**Délibération n°2025-14**

**OBJET : Approbation de la modification de droit commun n°1 du PLU de Revel**

## MODIFICATION N° 1 DU PLAN LOCAL D'URBANISME

### MÉMOIRE EN RÉPONSE AU PROCES VERBAL DE SYNTHÈSE DES OBSERVATIONS DU PUBLIC

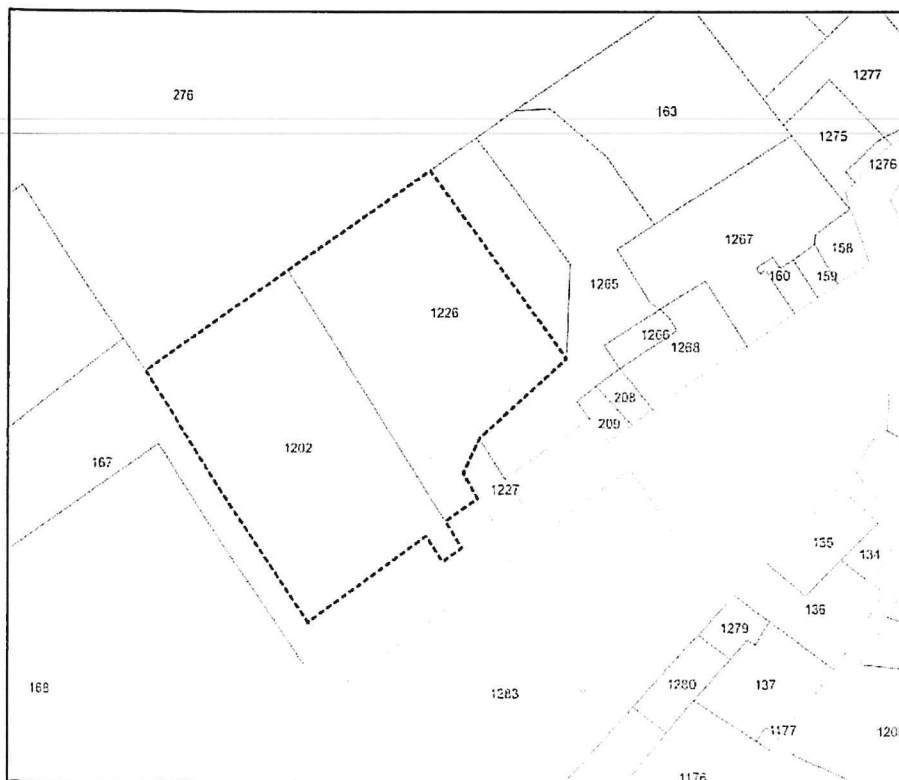
b) Les caractéristiques physiques et paysagères de la zone de projet annoncent : « *Un terrain relativement plat, occupé par un verger, en continuité immédiate du village. - Une situation en ouverture vers le nord, avec une vue potentielle sur la Chartreuse au Nord - Ouest, actuellement obstruée par la végétation, et une vue au Sud coupée par le mur de soutènement de la mairie. En bordure, un tissu bâti hétérogène, aux façades diversement orientés : rue du Village, mairie, toit plat du pavillon isolé à l'ouest.* » Cette dernière information est erronée, il s'agit en fait d'une maison avec toiture à pan unique incliné.

Cette information sera mise à jour.

Références cadastrales au moment de l'approbation du PLU

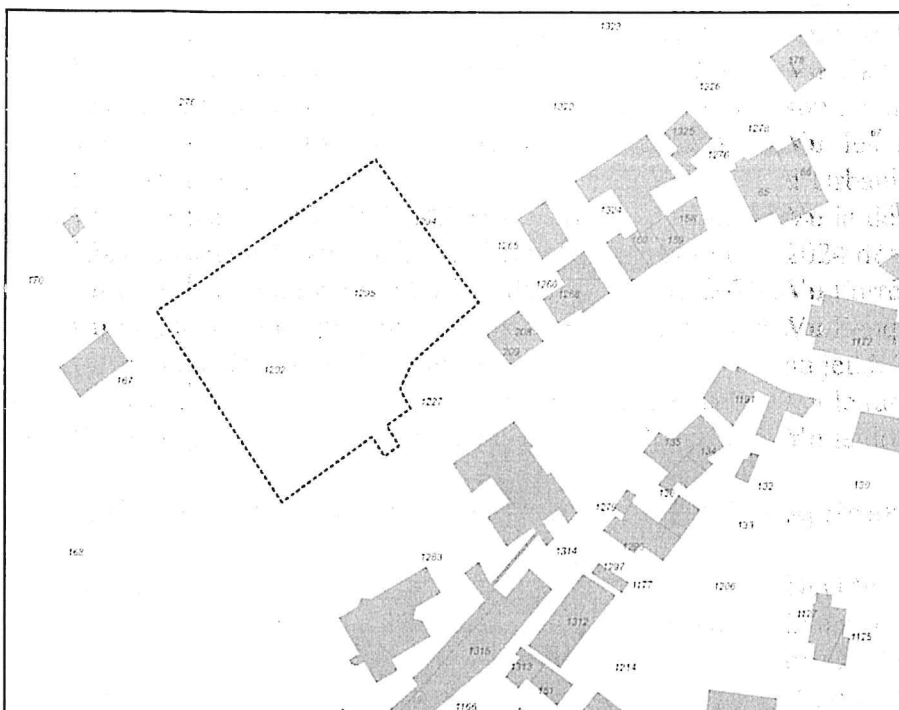
c) Mme REVOLON demande pourquoi le nombre de logement minimum a-t-il été revu à la hausse ? (De 6 à 8). D'autant que, comme évoqué dans sa contribution du 20 janvier, la superficie de l'actuelle parcelle AB1295 (remplaçant la parcelle AB1226), n'est plus de 2000m<sup>2</sup>, mais de 1300m<sup>2</sup>).

Si la parcelle n°1226 a fait l'objet d'une division en deux (nouvelles parcelles 1295 et 1294), le périmètre de l'OAP reste inchangé. Comme le précise l'OAP, « une partie de la parcelle AB1226 (nouvelle parcelle 1294) est maintenue en espace agricole pour garantir une superficie suffisante à l'exploitation du tènement agricole voisin ». Ces deux nouvelles parcelles (1295 et 1294 en partie) représentent bien une superficie de 2000 m<sup>2</sup>.

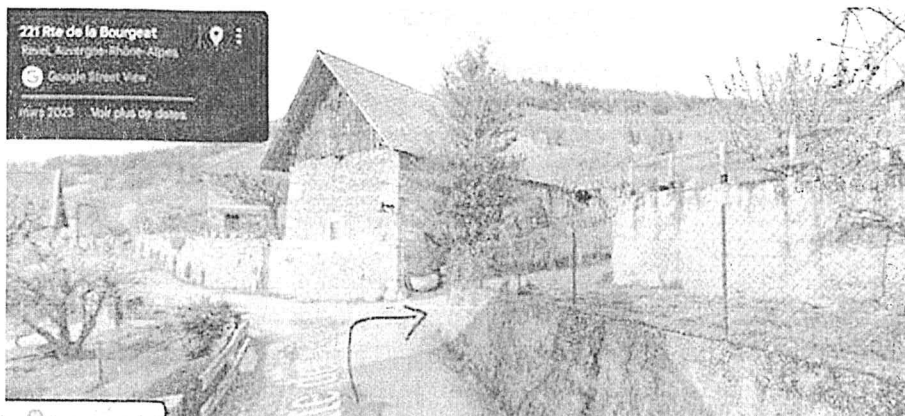
- Aucun document technique n'existe à ce jour permettant de garantir résistance des ouvrages d'art notamment aux charges importantes et autres eaux de ruissèlement ;
- Aucune anticipation ni projection n'existe visant à anticiper les risques potentiels et les frais colossaux associés aux rénovations.

Selon l'association, ceci revient à faire supporter à la collectivité des charges revenant à quelques propriétaires intéressés ce qui contrevient à une gestion de « bon père de famille » et ne peut aboutir qu'à une élévation non maîtrisée des couts pour les administrés.

La commune prend note de ces observations, qui ne font cependant pas partie des objets de la modification. La commune surveille et entretient quand cela s'avère nécessaire ces ouvrages d'art : le mur aux Jailleux ne présente pas de risque et est en bon état général (cf. rapport du Cerema) ; concernant la zone du secteur de M. Blanche, des travaux de reprise de voirie ont été effectués en 2024.

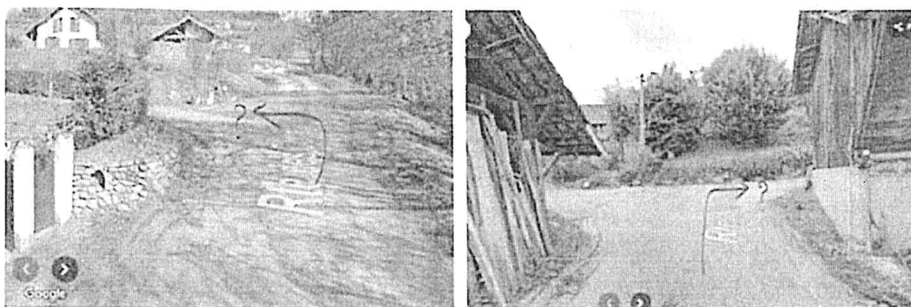
b) Les difficultés de circulation et de visibilité (deux observations) :

- o OAP de la Bourgeat

- o OAP Les Contamines

L'association les Amis de Revel note aussi que, route des Contamines (aux Jaillets), le rapport Cerema de novembre 2024, pointe deux zones à risque (cf. ci-après) et cf. triangles bleu) : un mur aux Jaillets : vu la longueur (propriété M. Bernard). Ainsi qu'une zone vers chez M. Blanche.
